ТЕРМИНАЛ ПО ПЕРЕВАЛКЕ МИНЕРАЛЬНЫХ УДОБРЕНИЙ В МОРСКОМ ТОРГОВОМ ПОРТУ УСТЬ-ЛУГА. БЕРЕГОВЫЕ ОБЪЕКТЫ ТЕРМИНАЛА

Приводная станция.

Архитектурные решения

1632-2021-2.2.7-АР

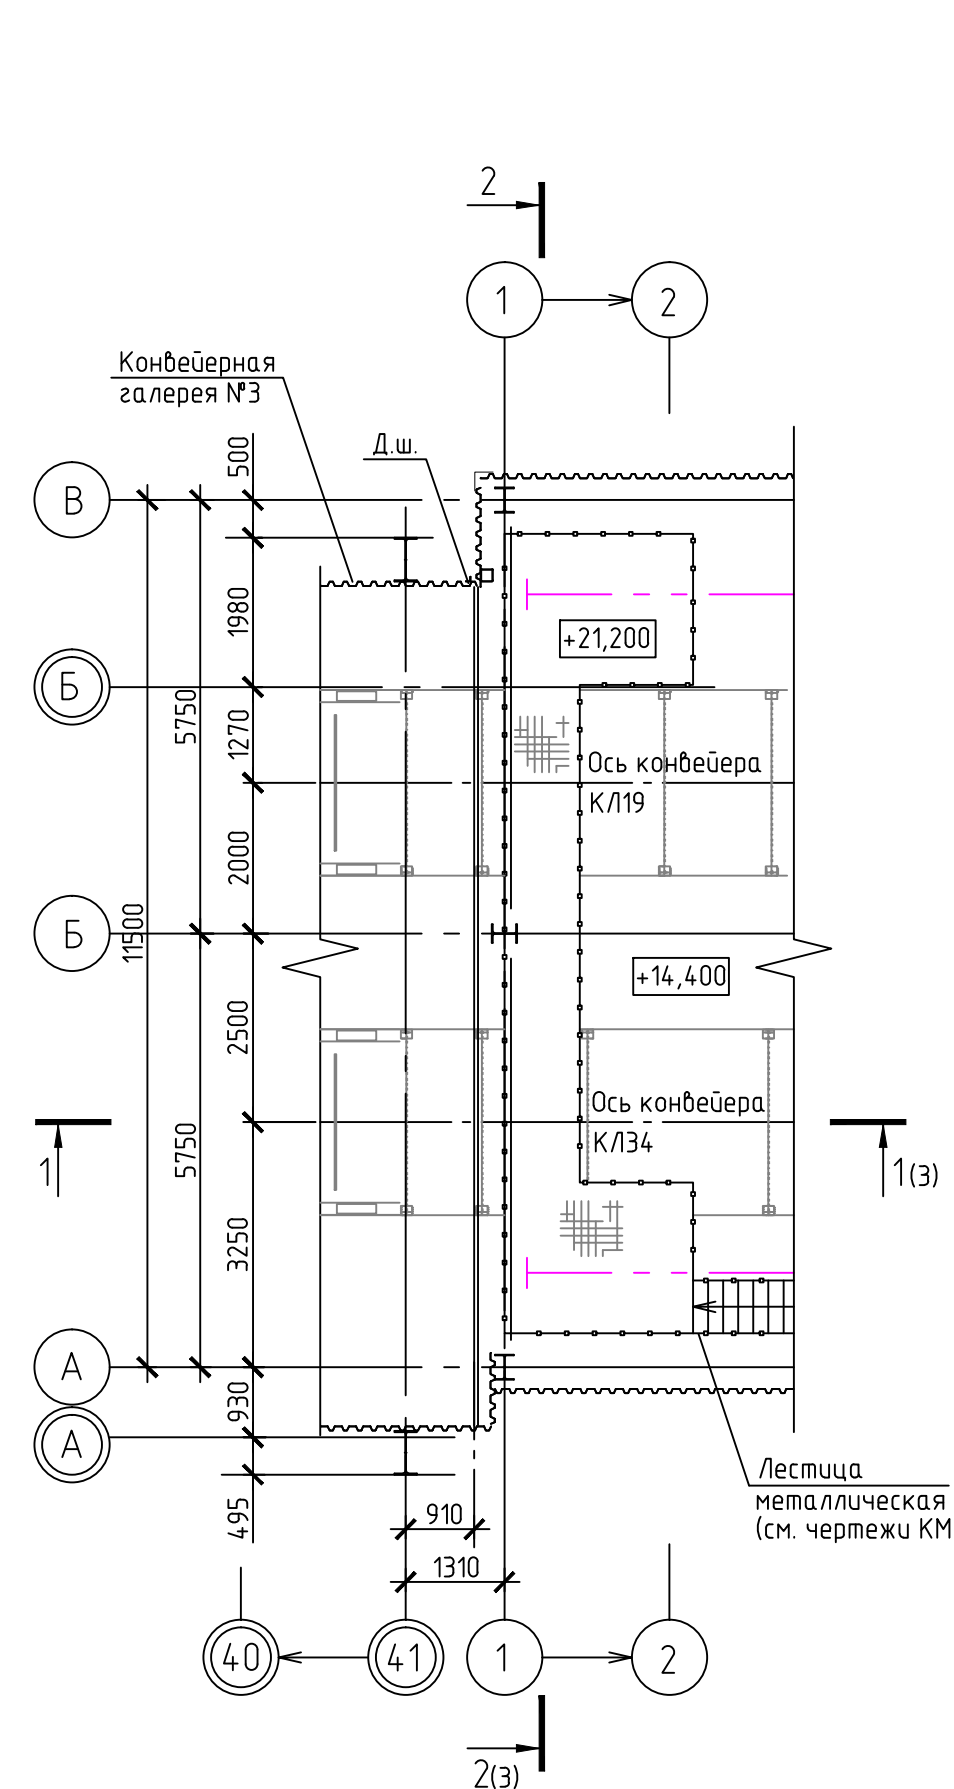
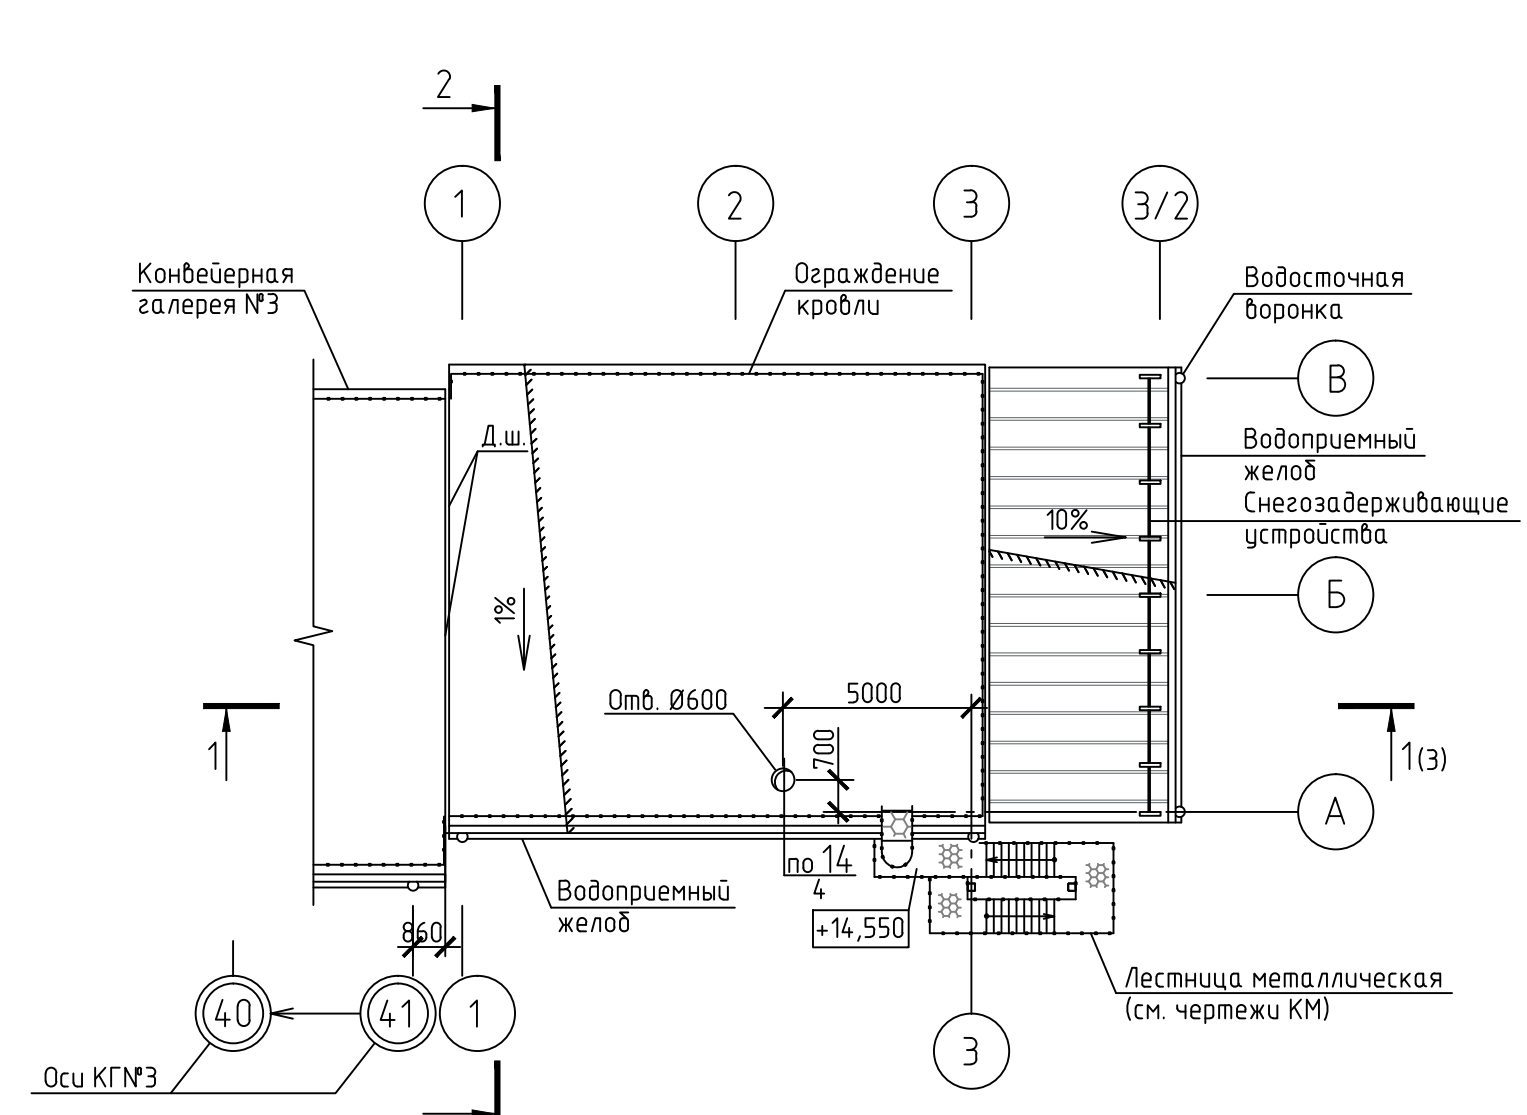
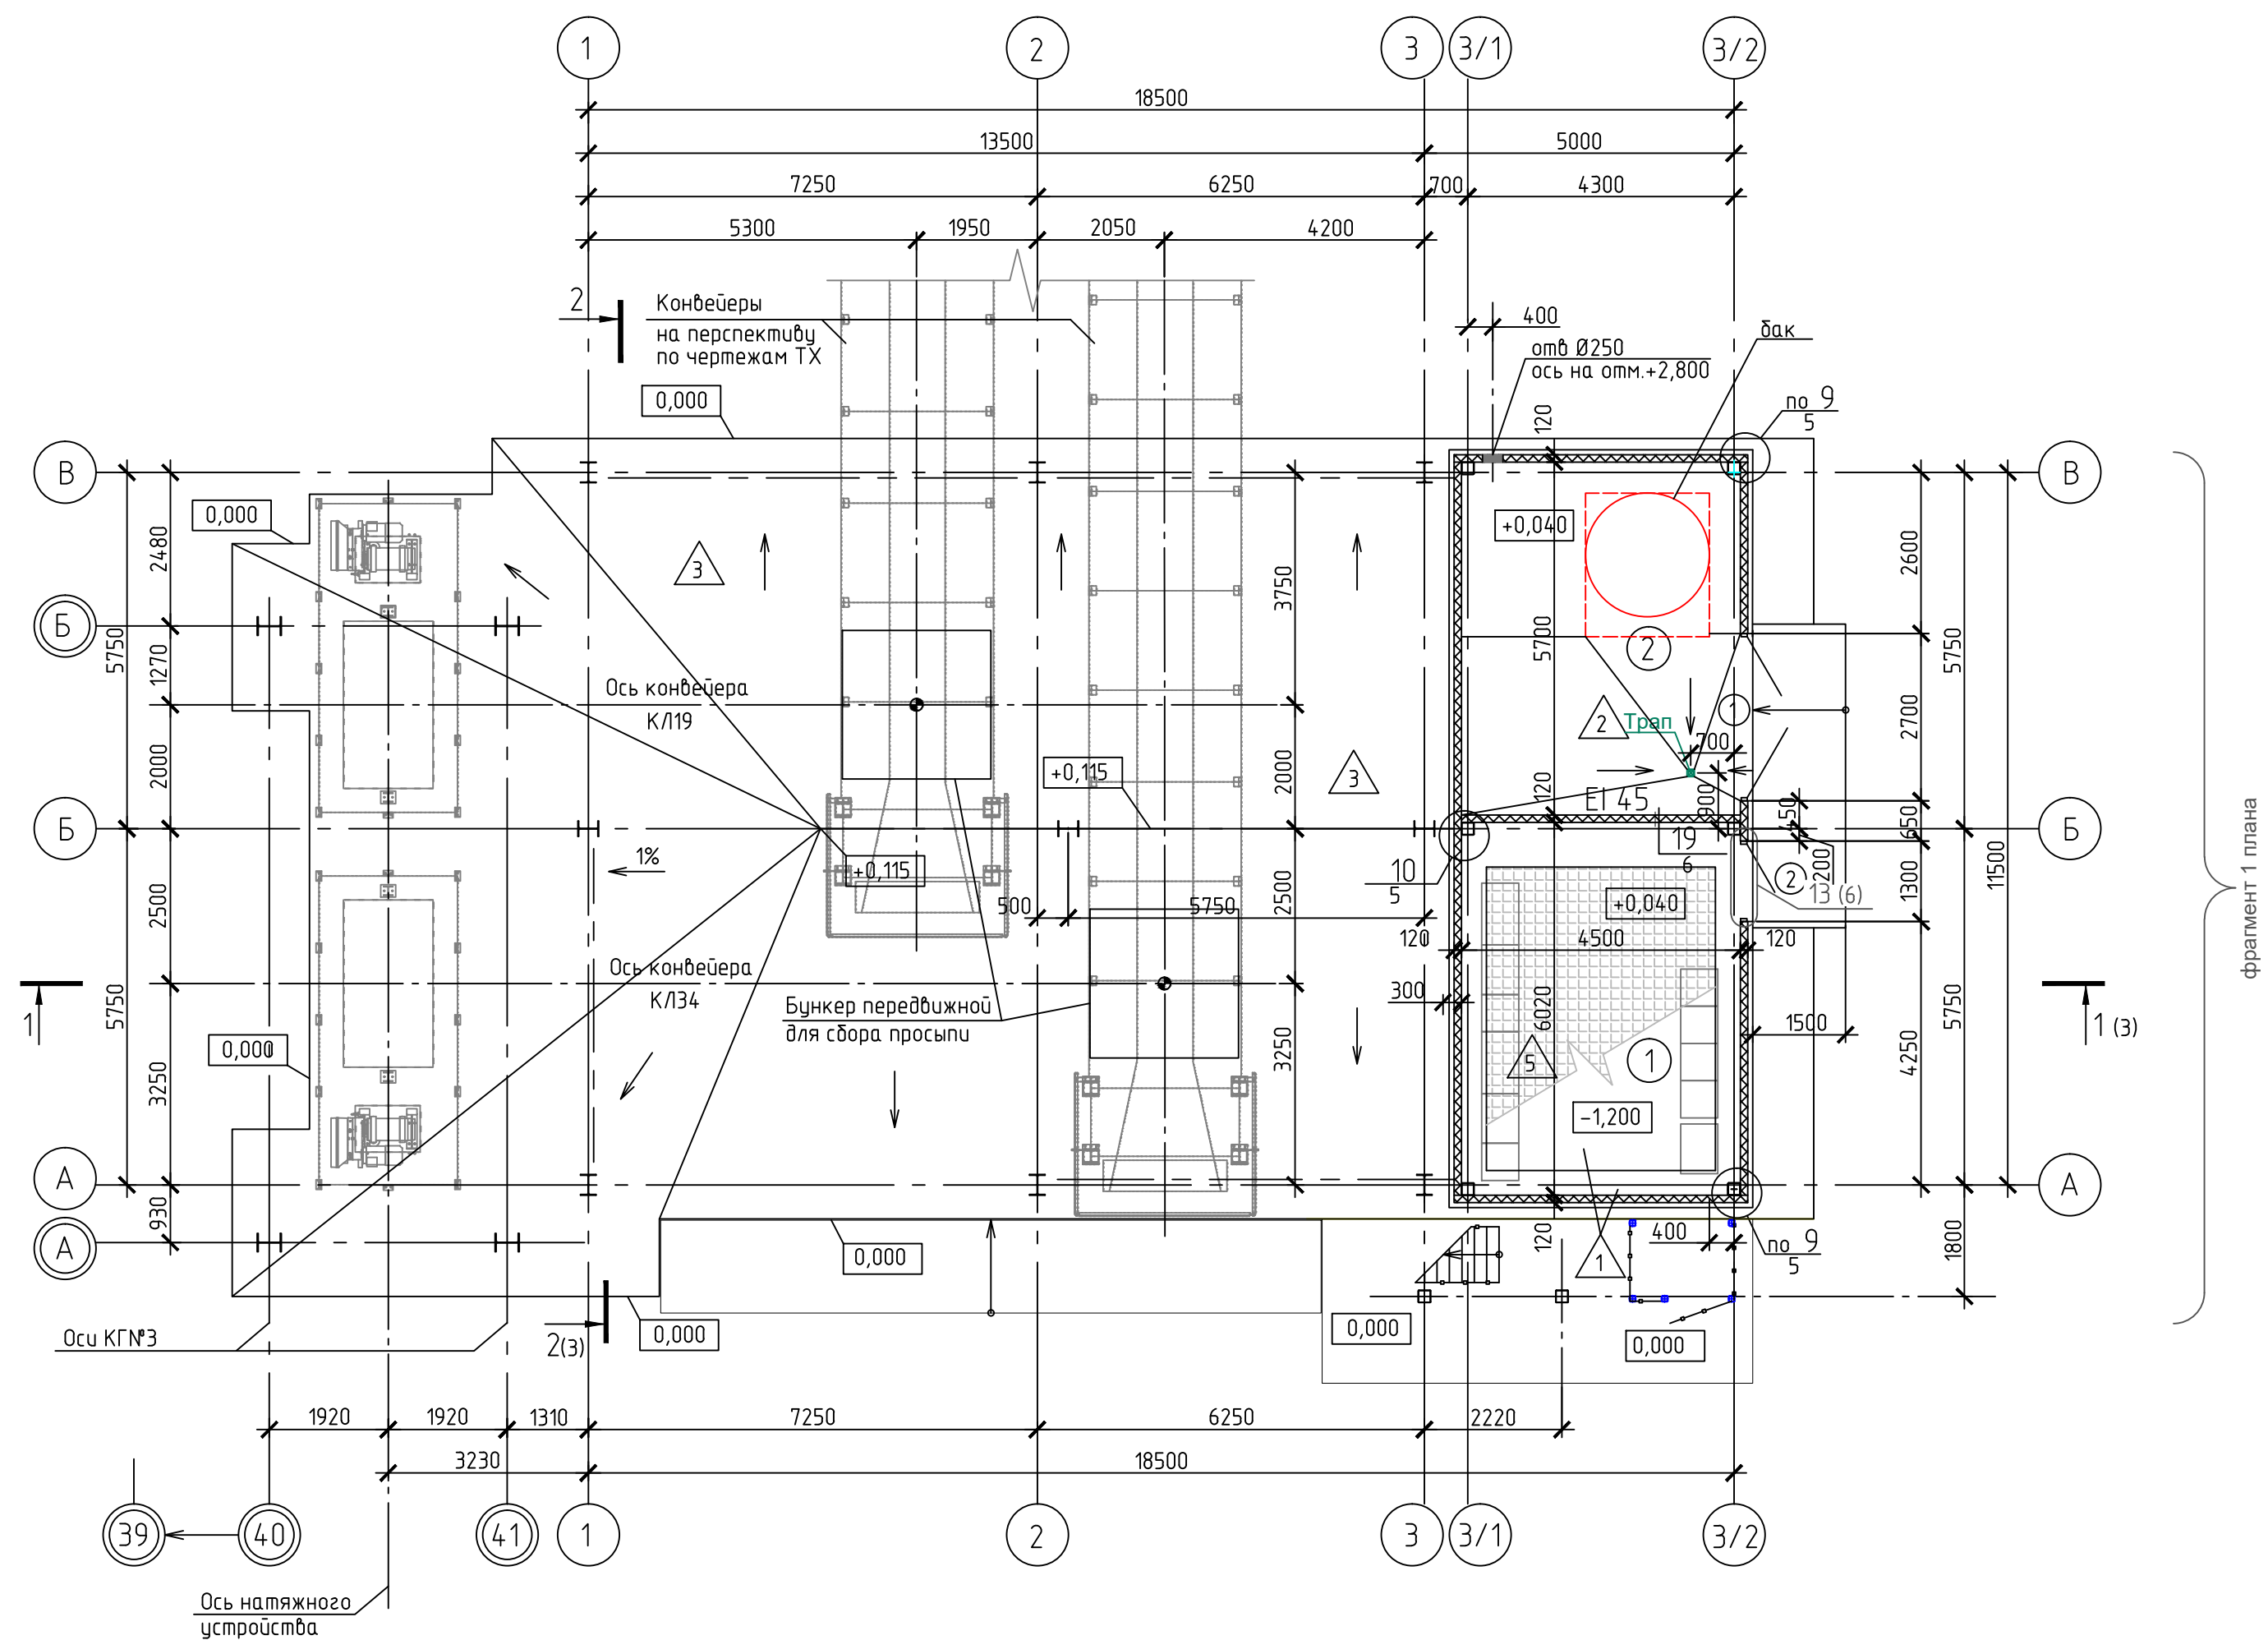
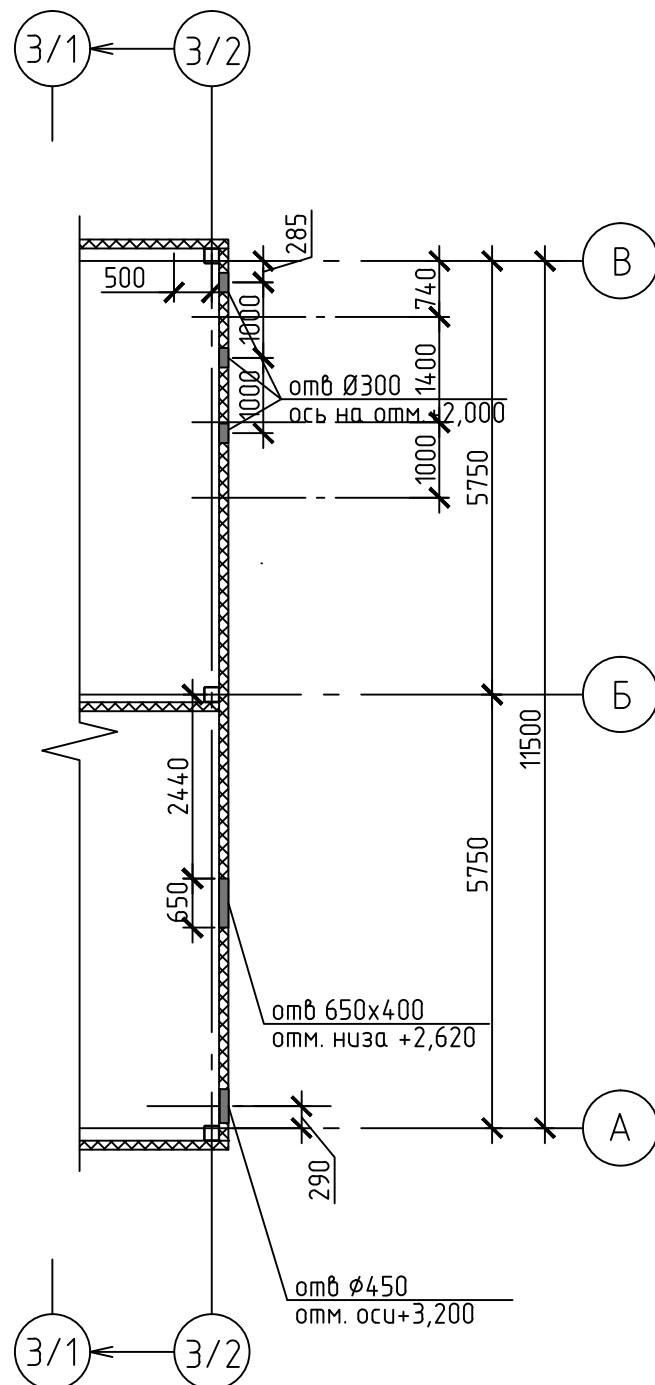
Разрешение		Обозначение	15709 1632-2021-2.2.7-AP	
73-5-25		Наименование объекта строительства	Терминал по перевалке минеральных удобрений в Морском торговом порту Усть-Луга. Береговые объекты терминала. Приводная станция. Архитектурные решения.	
Изм.	Лист	Содержание изменения		Код
1	1	Внесены изменения в ведомость рабочих чертежей		5
1	2	Корректировка плана на отм 0,000 в осях А-В, 3/1-3/2: изменение ширины проёмов, корректировка лестницы 3-го типа, добавлено сетчатое ограждение для кондиционеров, перенос отверстий по осям А, 3/2.		5
1	3	Корректировка разрезов, фасадов в части отверстий. Добавлено сетчатое ограждение и навес для кондиционеров.		5
1	4	Откорректированы экспликация полов, спецификация элементов заполнения дверных проёмов, ведомость проёмов.		5
